福建东南设计集团有限公司 Fujian Province SouthEast Architecture Design Institute P.R.China 地址: 福建省三明市新市中路208号 ADD: New City Road No.208, Sanming City, Fujian Province, P.R.China	项目负责人 Project Person in Charge 卿福民 卿福民	设计 Design 卿福民 卿福民	校核 Check 黄志君 黄志君	工程名称 Project 三明六路商圈互联互通1#天桥项目	图别 Drawing Sort 施工图	工号 Project No. SZ2020-23
	专业负责人 Specialized Person in Charge 陈少智 陈少智	校核 Check 黄志君 黄志君	图名 Drawing Name 桥位平面图 (1/4)	图号 Drawing No. QL-02	日期 Date 2020.08	日期 Date 2020.08

三明六路商圈互联互通1#天桥项目  
桥位平面变更图(1/4)

施工图  
QL-02(更1)

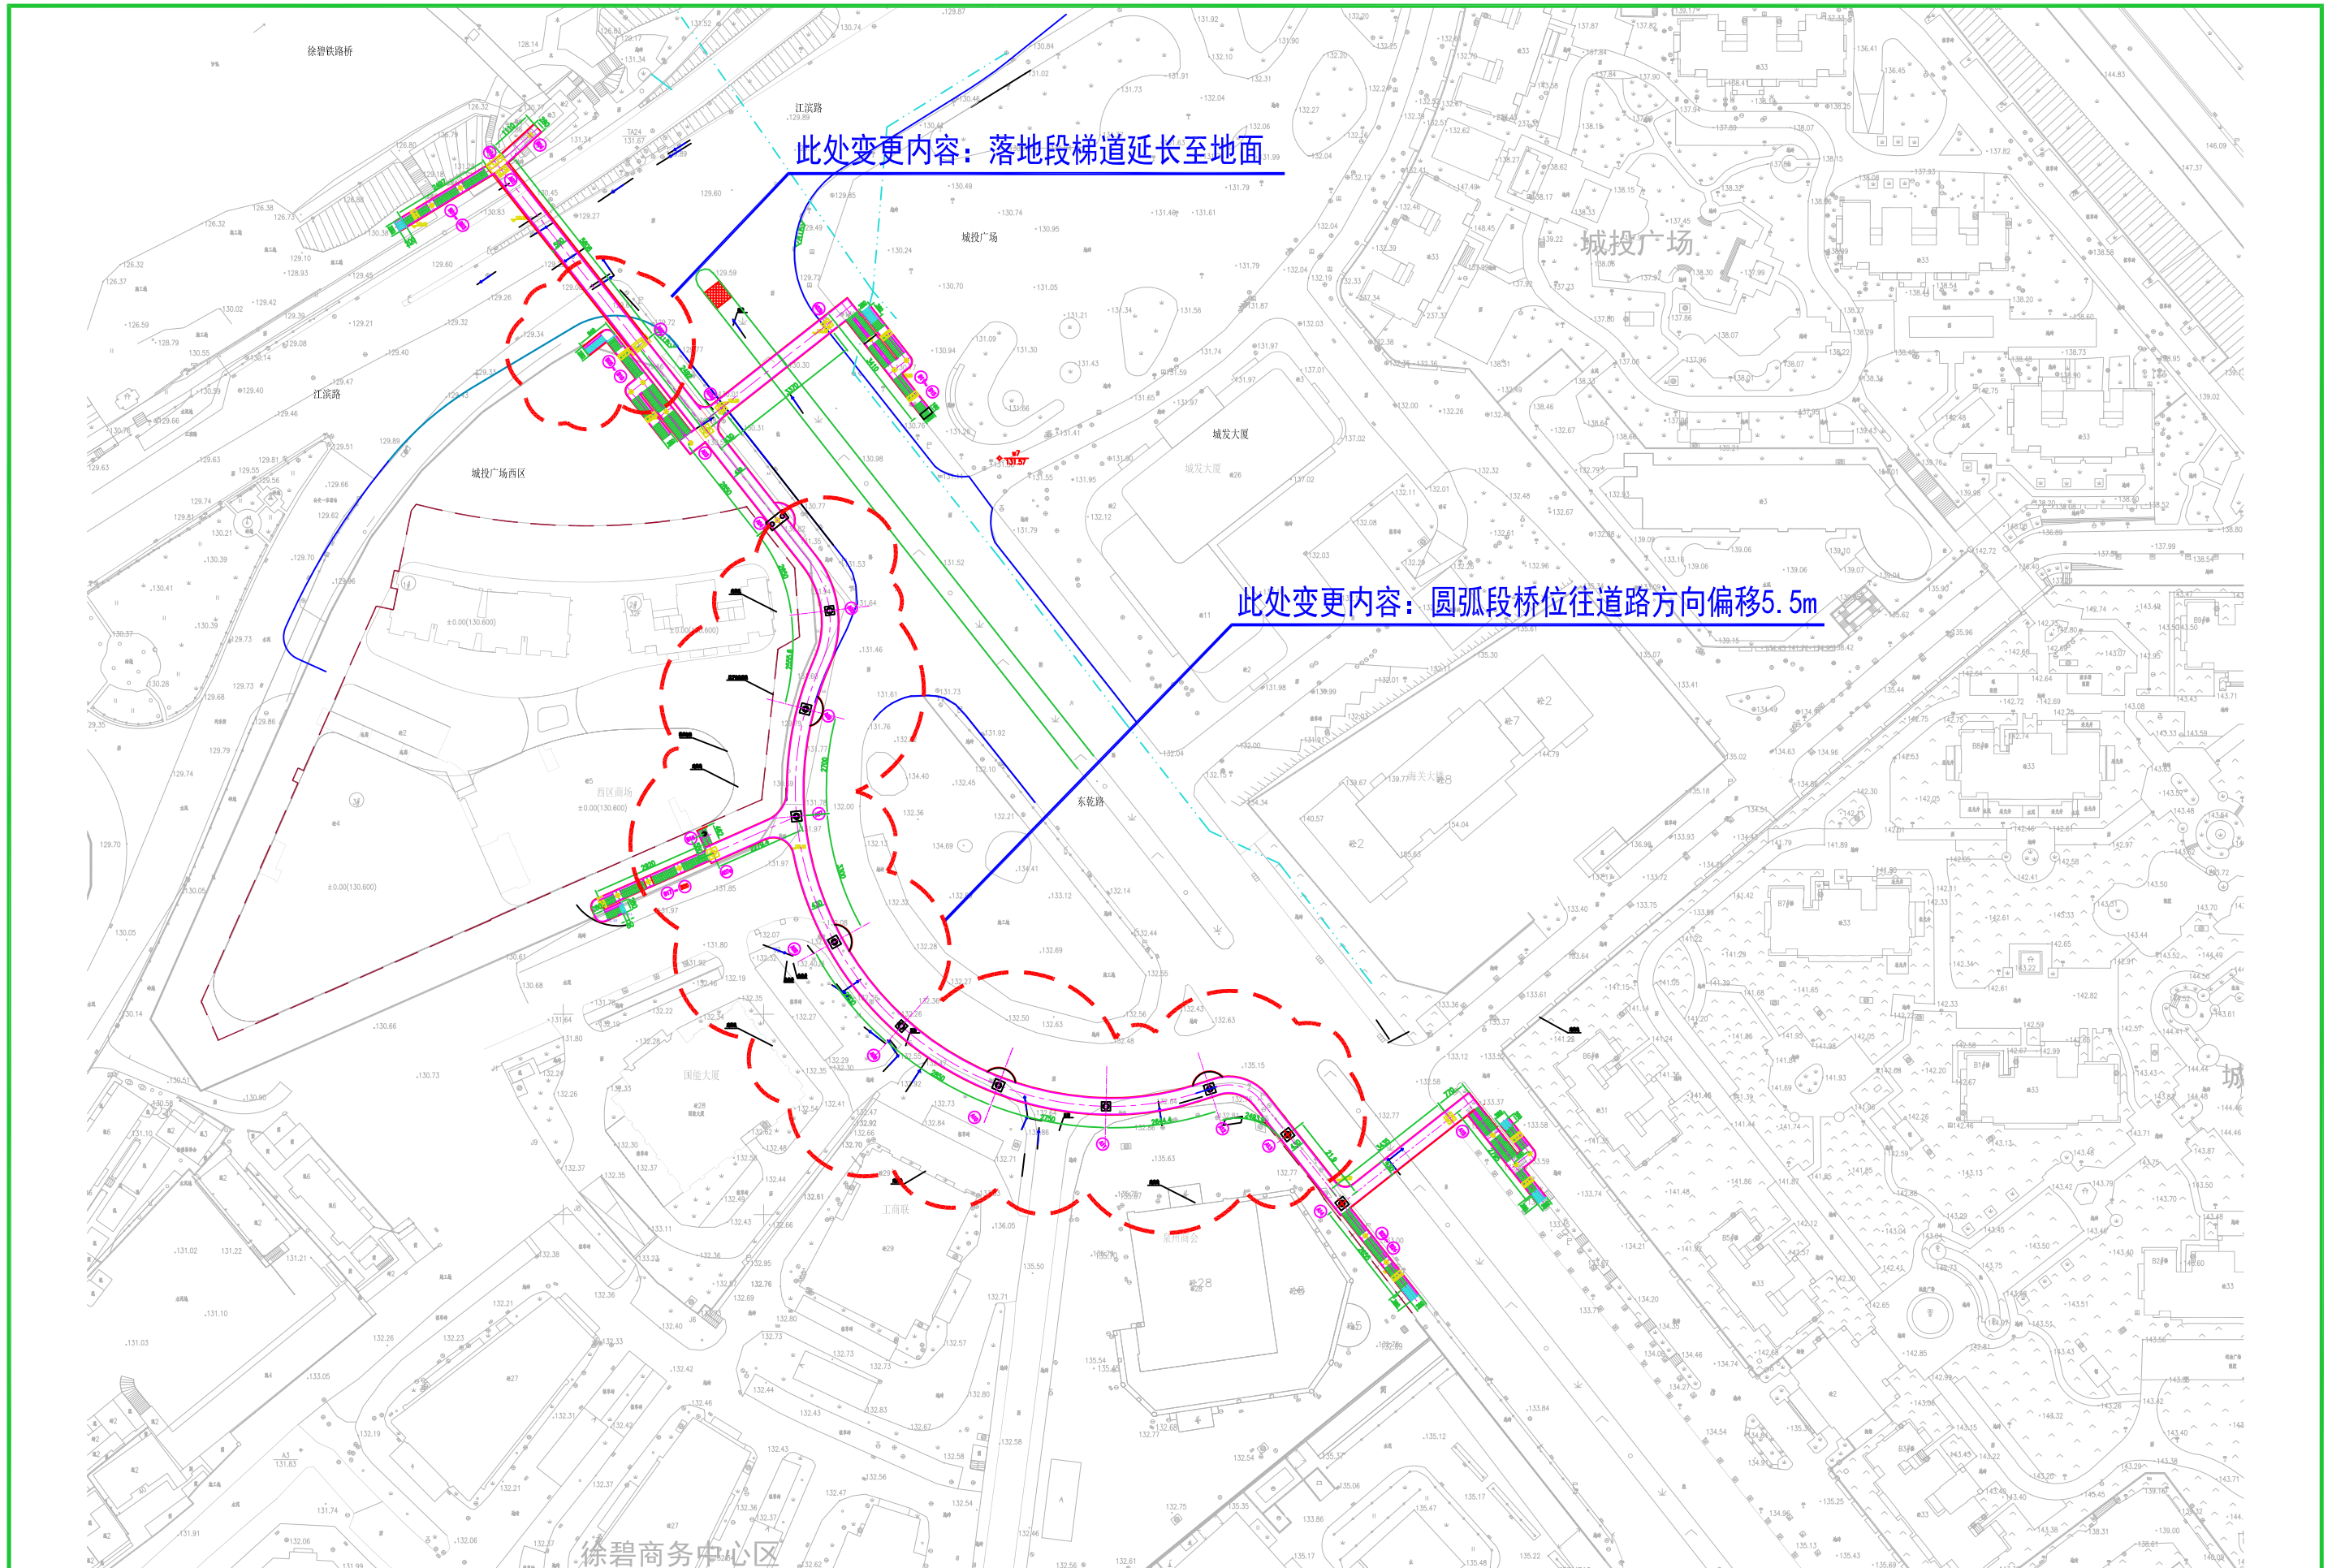
此处变更内容：落地段梯道延长至地面

此处变更内容：圆弧段桥位往道路方向偏移5.5m
